Nr sprawy UG.SR.ZP.271.5.2025.KK

#### **PYTANIA I ODPOWIEDZI DO SWZ NR 4**

Dotyczy: postępowania prowadzonego w trybie podstawowym pn. Budowa ścieżki rowerowej w pasie technicznym drogi wojewódzkiej 112 na odcinku Biesiekierz - Nowe Bielice; zadanie nr UG.SR.ZP.271.5.2025.KK

## OSADNIK

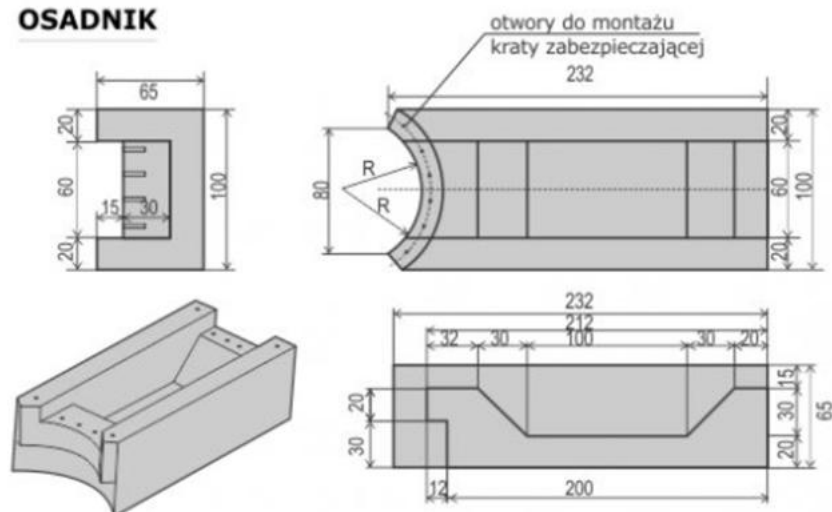
Czy Zamawiający dysponuje rysunkiem projektowanych osadników, a jeśli tak, to czy może je załączyć? Jeśli nie, to proszę o załączenie wymagań dla tego materiału.

Zamawiający załącza poniżej rysunek osadnika.

Szczegół konstrukcyjny studni znajduje się w dokumentacji projektowej. Szczegóły konstrukcyjne osadnika zostały udostępnione w odpowiedzi na pytanie nr 7.

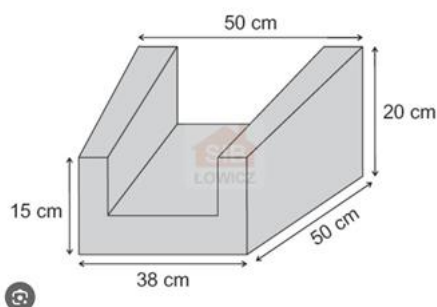
Proszę o podanie wielkości oznakowania poziomego P-23 oraz P-26.

Oznakowanie poziome ma być wykonane proporcjonalnie do wymiarów ścieżki.
